AUTOSTRADA (A1) : MILANO – NAPOLI

A1 – AREA DI SERVIZIO CHIANTI

Lista di controllo per la valutazione preliminare

**Lista di controllo per la valutazione preliminare
(art. 6, comma 9, D.Lgs. 152/2006)**

Planimetria Progetto Definitivo approvato

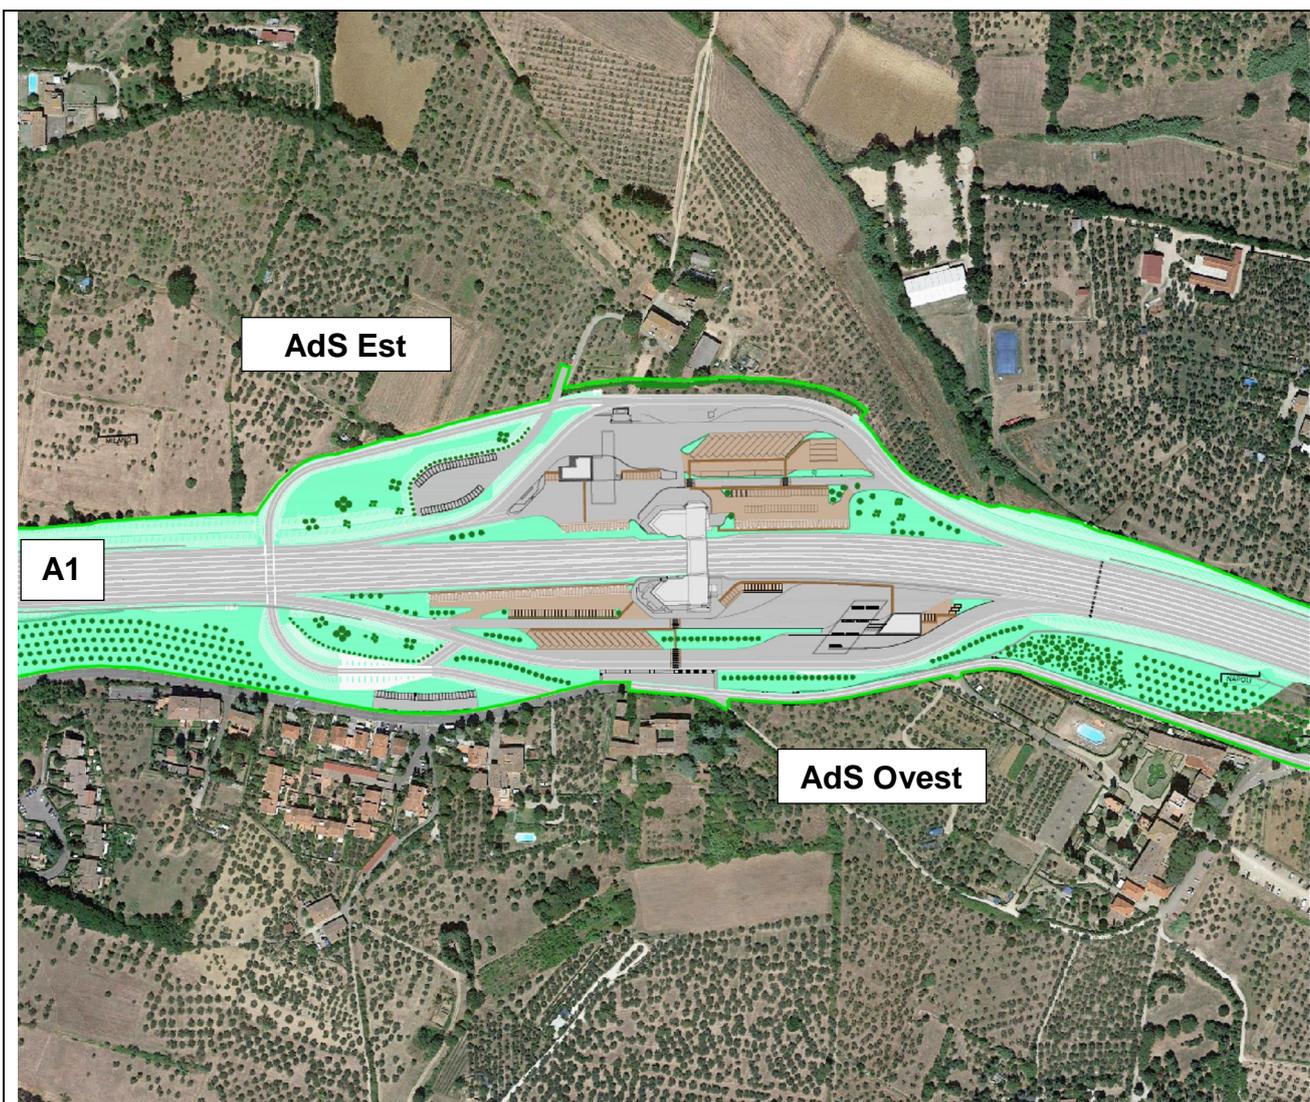
Il Progetto Definitivo approvato prevede l'adeguamento di entrambi i piazzali Est ed Ovest dell'AdS Chianti, attraverso l'ampliamento dei piazzali stessi e la razionalizzazione dei layout interni.

L'obiettivo primario del progetto di adeguamento è quello di garantire un maggiore numero di stalli sia per i mezzi leggeri sia per quelli pesanti (veicoli commerciali ed autobus), attraverso una maggiore superficie utile dei piazzali nonché attraverso una revisione della sistemazione interna sia delle pensiline degli edifici oil+e non oil+nonché della disposizione degli stalli stessi.

Tale intervento viene previsto unitamente all'inserimento, all'interno dei layout complessivi dell'AdS, della corsia dedicata ai mezzi di soccorso, che sostituisce l'eliminazione della corsia di emergenza lungo la classe autostradale principale in corrispondenza dell'edificio a ponte dell'AdS stessa, la cui dimensione trasversale non permette l'alloggiamento della piattaforma a tre corsie più emergenza per senso di marcia.

Tale corsia, dedicata esclusivamente al transito dei mezzi di servizio e di soccorso, è prevista sul contorno esterno dei piazzali ampliati e collega le rampe di uscita e di entrata in autostrada sia in carreggiata nord sia in sud.

Planimetria soluzione progettuale alternativa

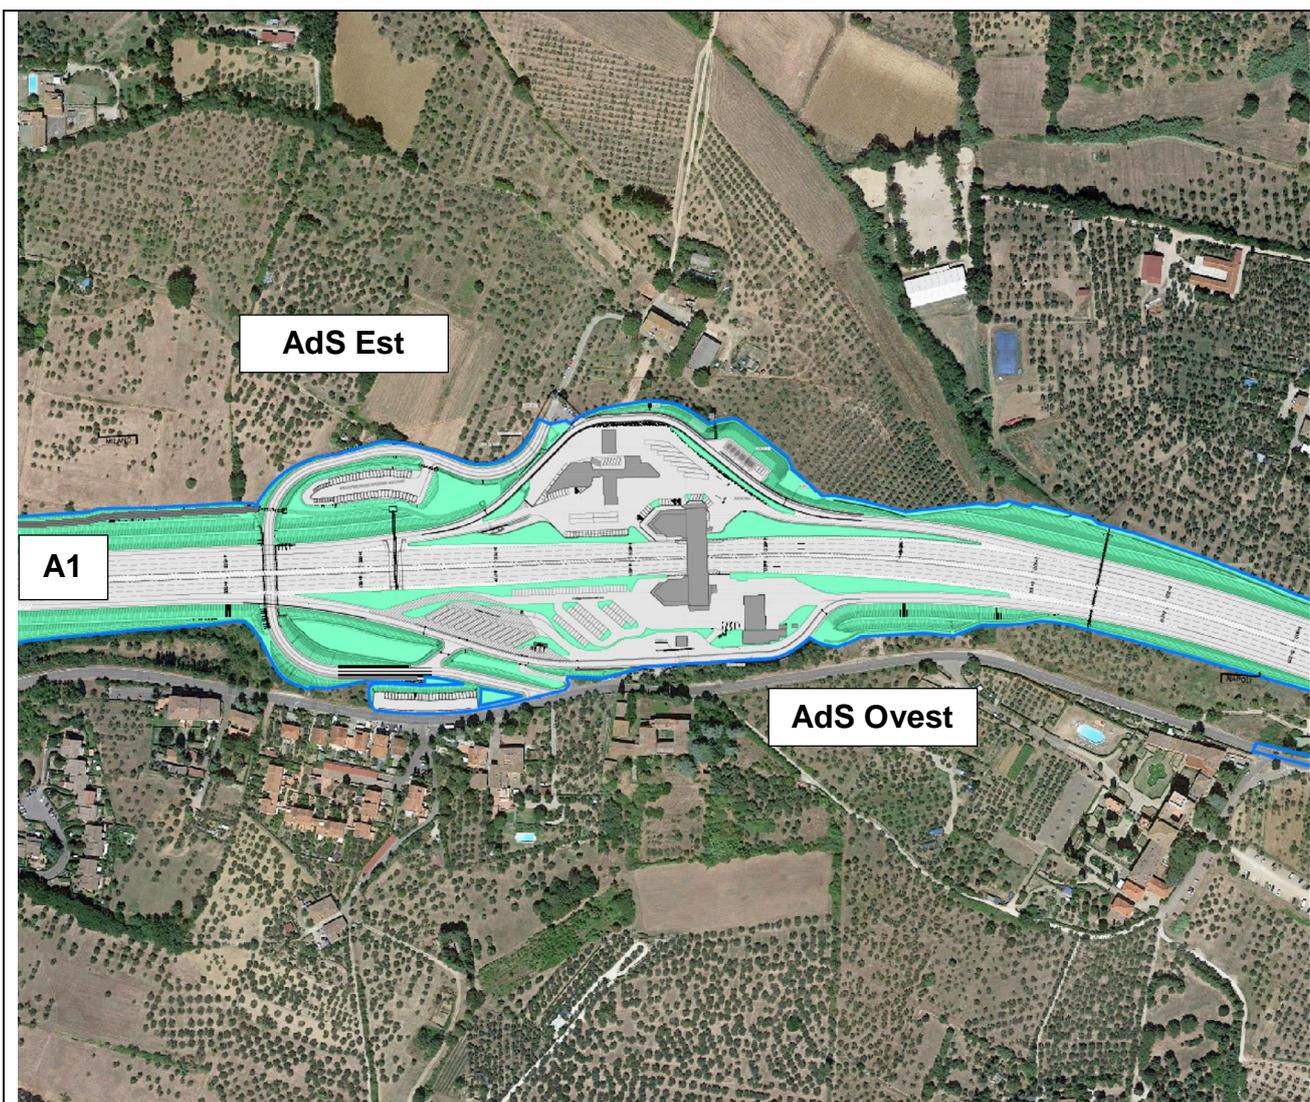
La modifica progettuale introdotta consente una minore occupazione di territorio rispetto alla precedente pari a circa 60.000 mq.

La nuova soluzione, infatti, consente di diminuire la deviazione di via Peruzzi a ridosso del piazzale Ovest rispetto alla soluzione approvata, una volta conclusi i lavori, e lato piazzale Est non viene occupata un'ampia area agricola precedentemente destinata ad ampliamento dell'area di servizio.

L'occupazione complessiva passa quindi da 19,5 ha (di cui 11,9 pavimentati/impermeabili) a 13,5 ha (di cui 7,6 pavimentati/impermeabili), pari a -31% di occupazione di suolo.
